Krycí list ZBV

III/11628 Voznice

Komunikace III/11628

Věc: Žádost o pokyn k předložení ZBV 1

geodetické zaměření svodidel

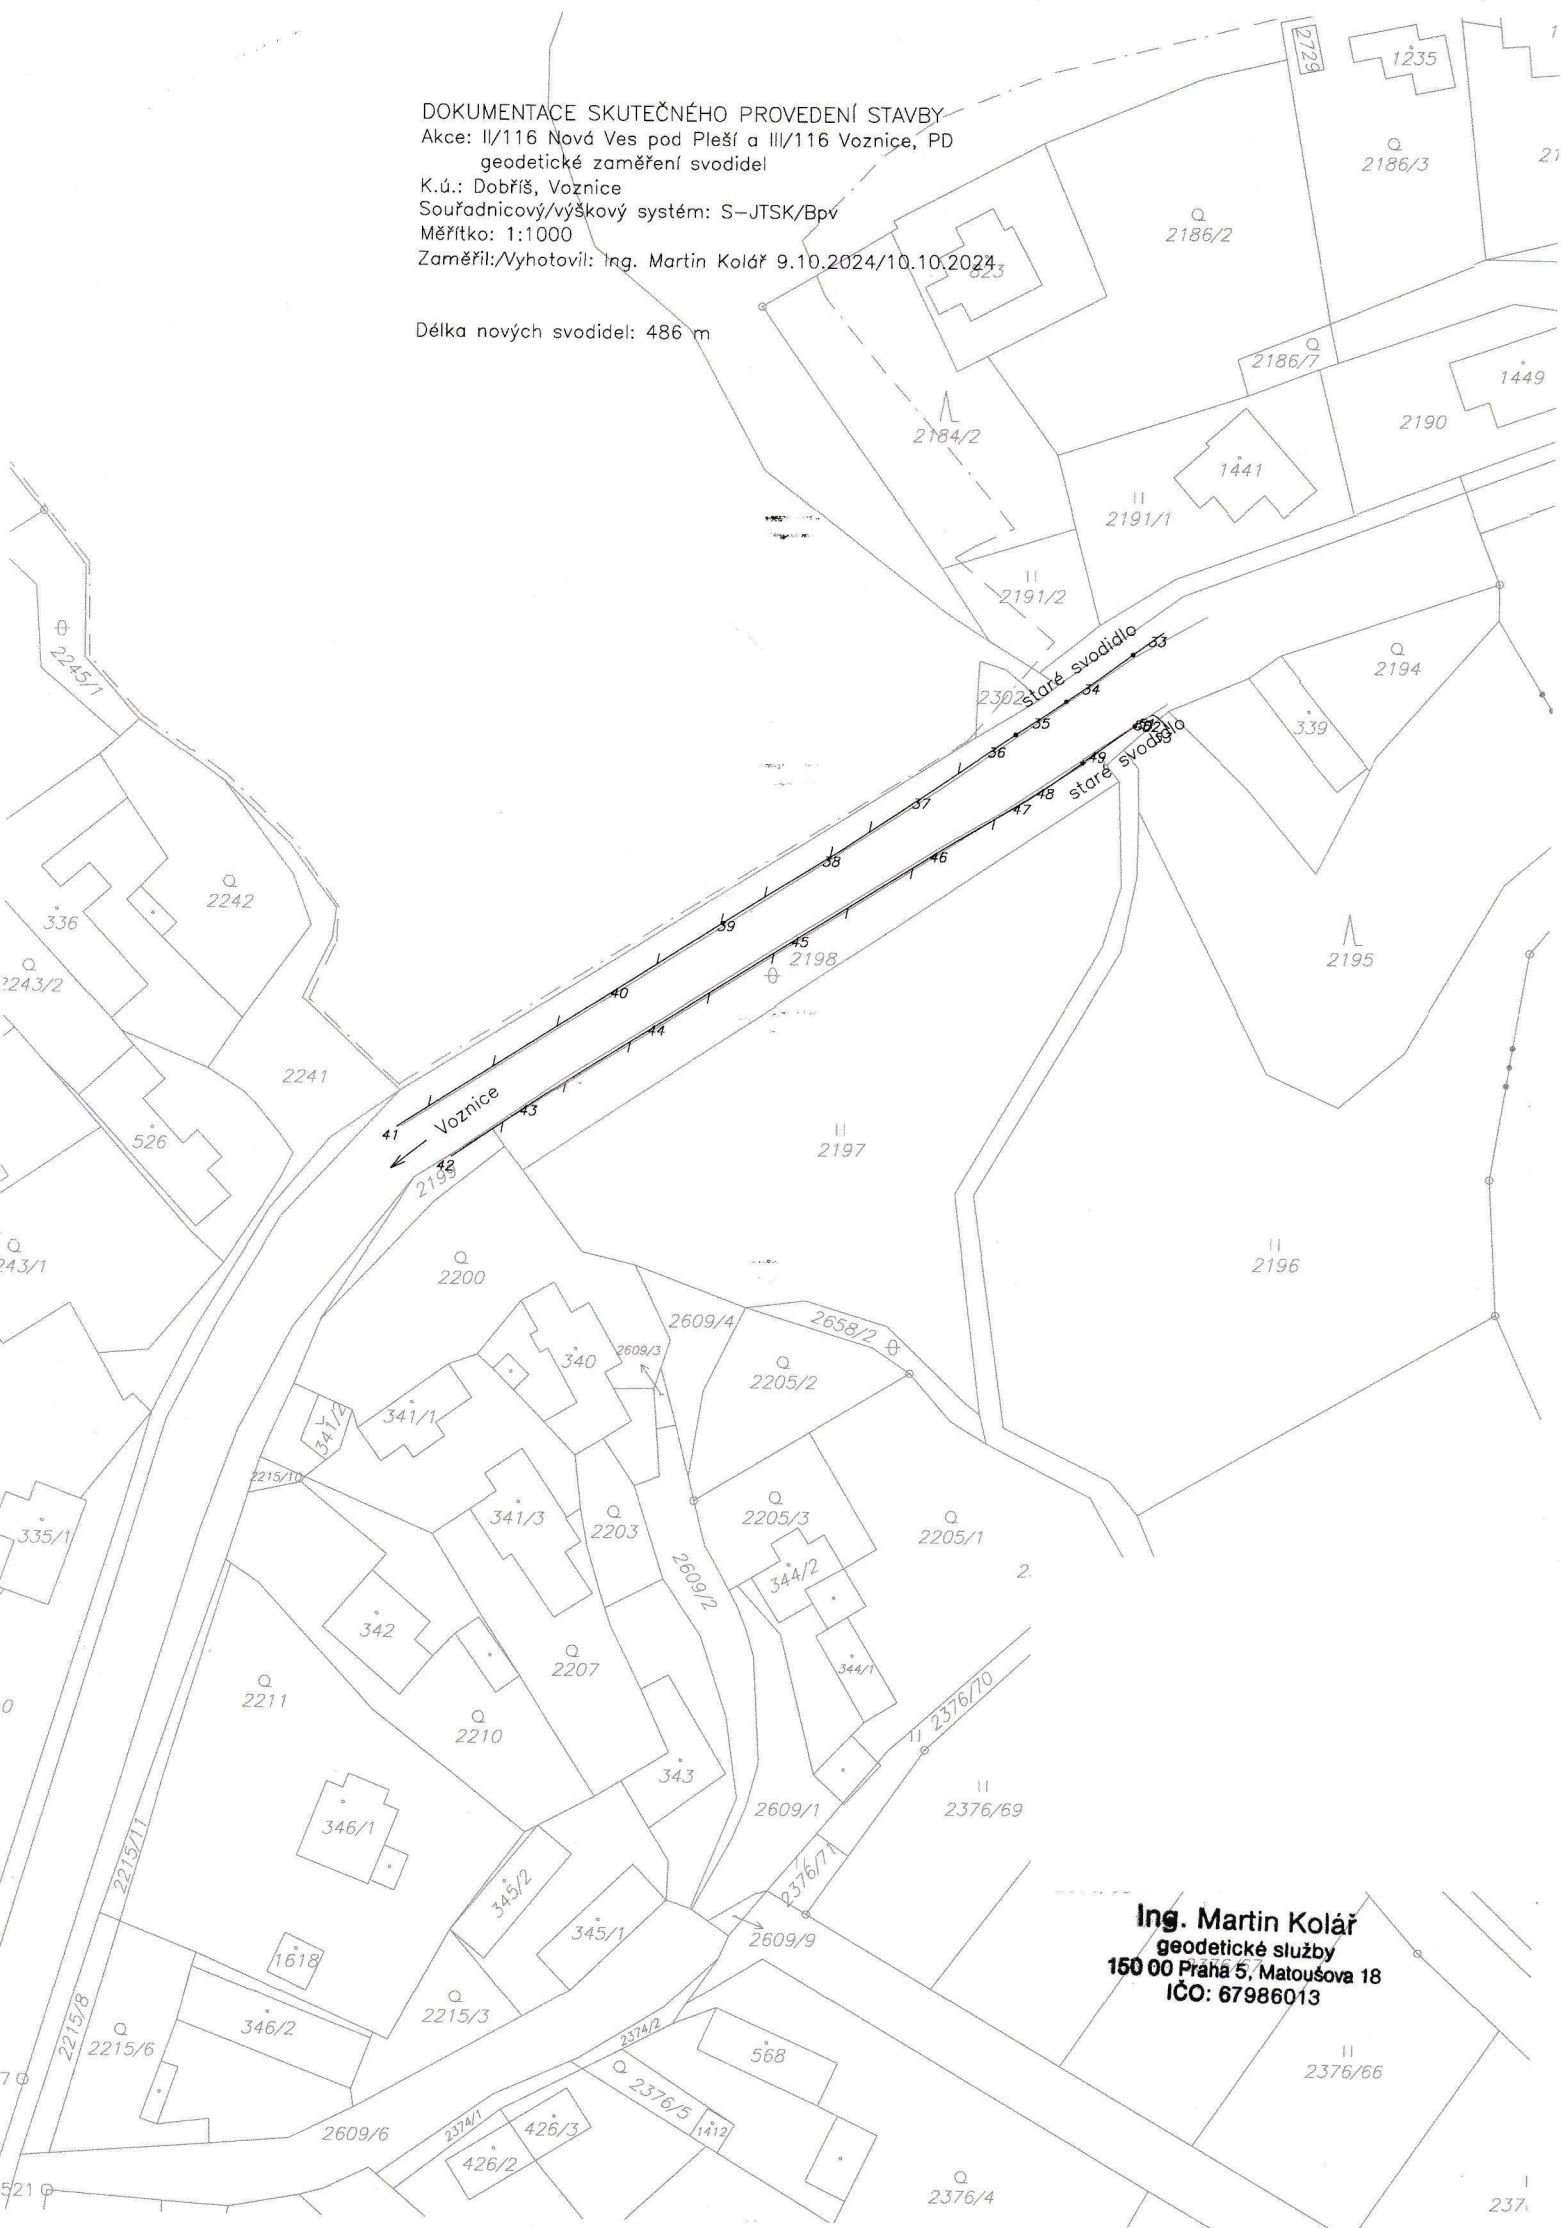
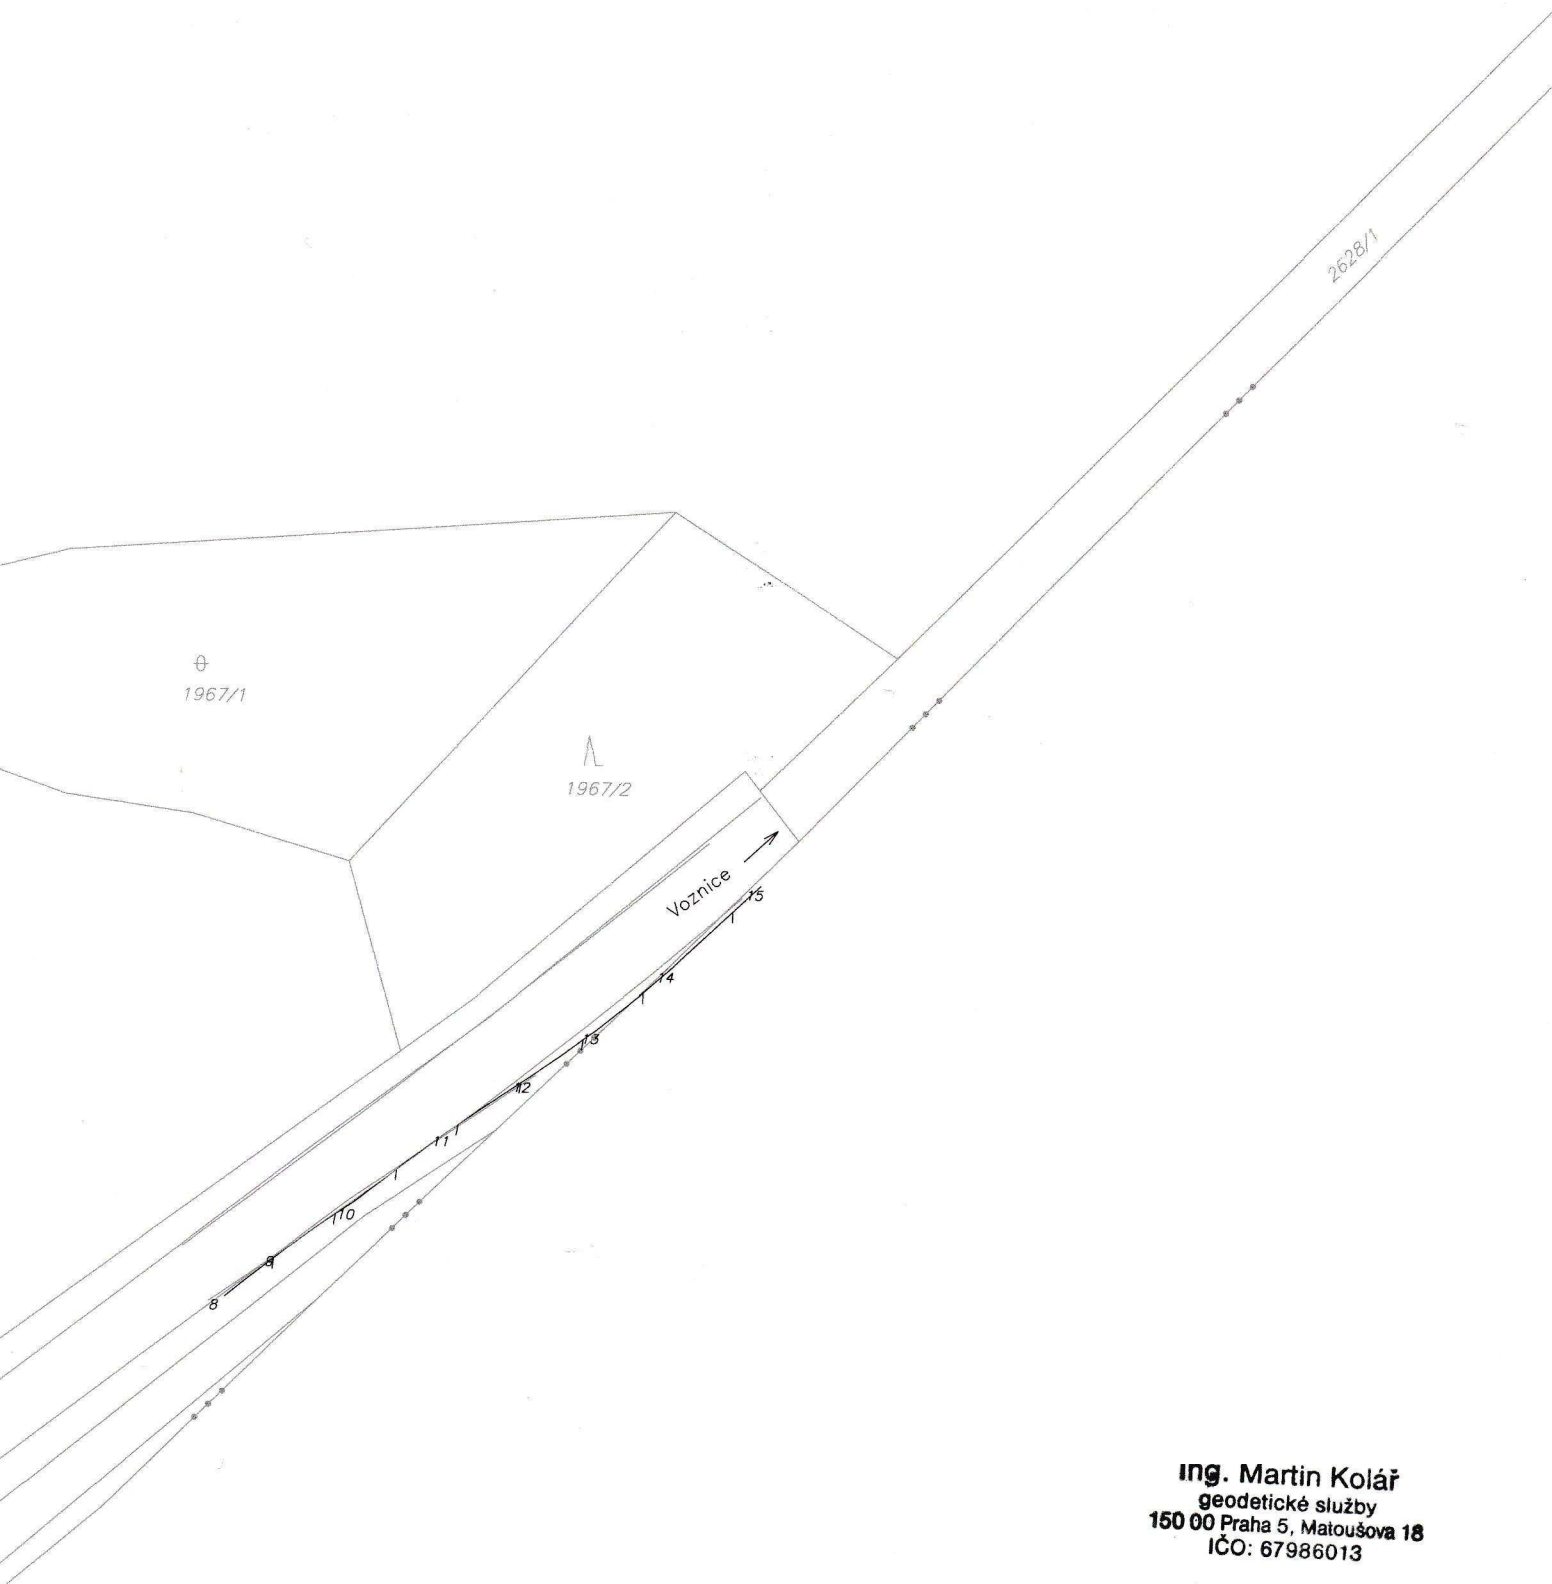
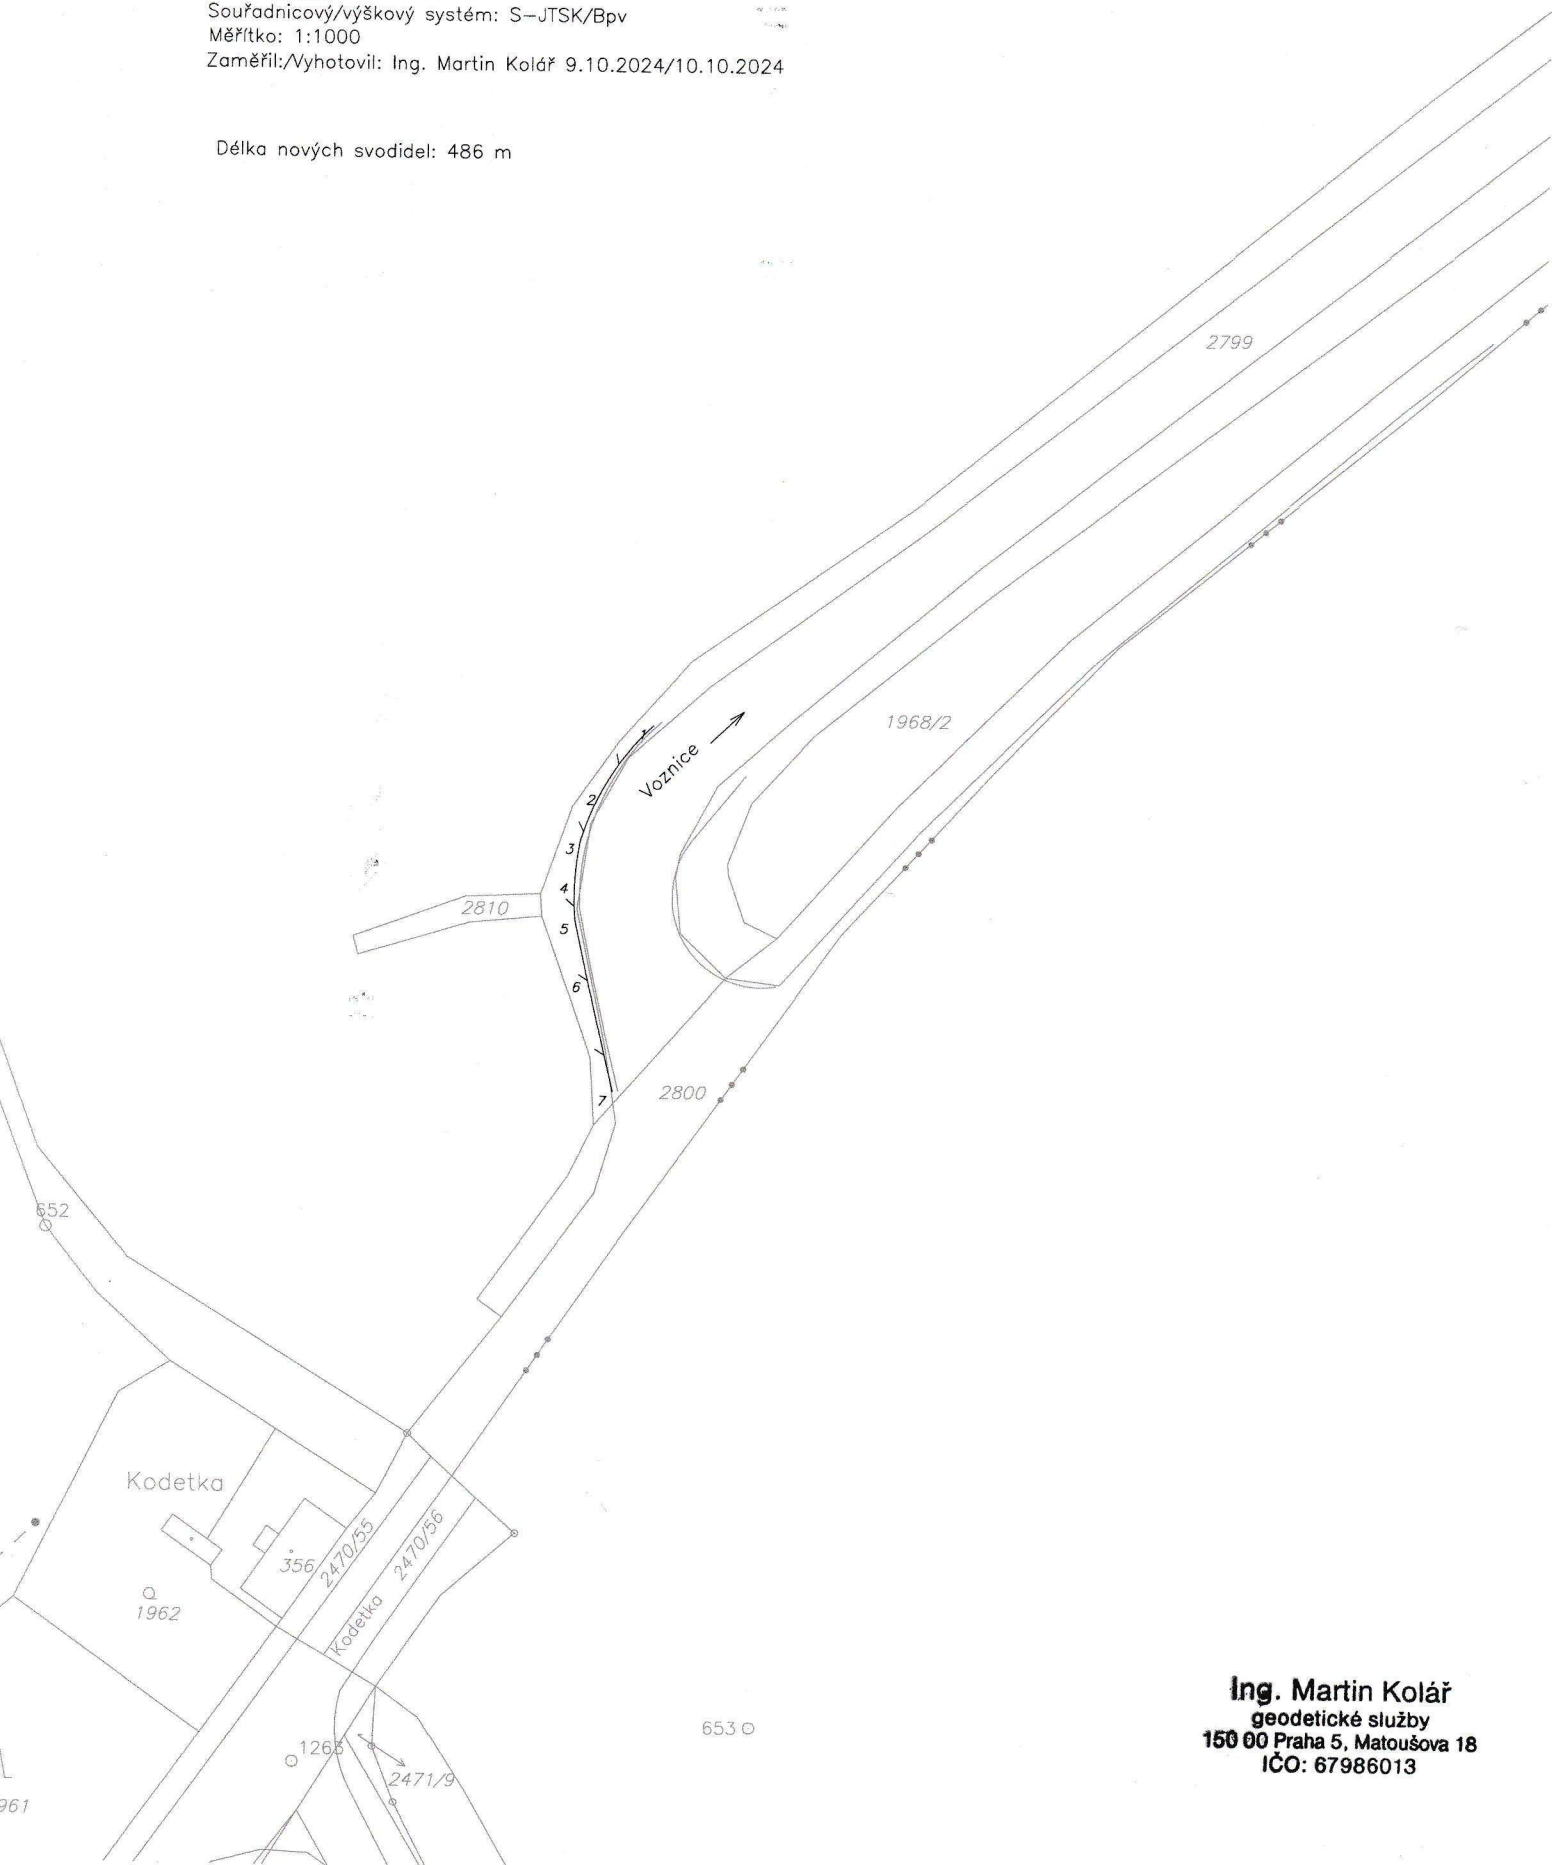
V rámci provádění stavby III/11628 Voznice, jsme při porovnání výkazu výměr a projektové dokumentace zjistili, že v soupisu prací je uvedena nesprávná výměra u montáže a demontáže svodidel oproti projektové dokumentaci (PD). Celková předpokládaná částka více prací je 170.316,80 Kč bez DPH. Přesná výměra bude uvedena v návrhu samostatného ZBV na základě geodetického zaměření.

K Vámi zaslanému návrhu Zhotovitele ZBV 1 – svodidla, sdělujeme následující:
Zhotovitel v návrhu uvádí skutečnou délku vyměněných svodidel. Délka této provedené výměny je v souladu s výkresovou částí zadávací dokumentace. Množství vykázané v soupisu prací v zadání stavby bylo nižší oproti výkresové části.
Jedná se o změny nezbytné k dokončení stavby, souhlasíme s předloženým ZBV 1.

Délka nových svodidel: 486 m
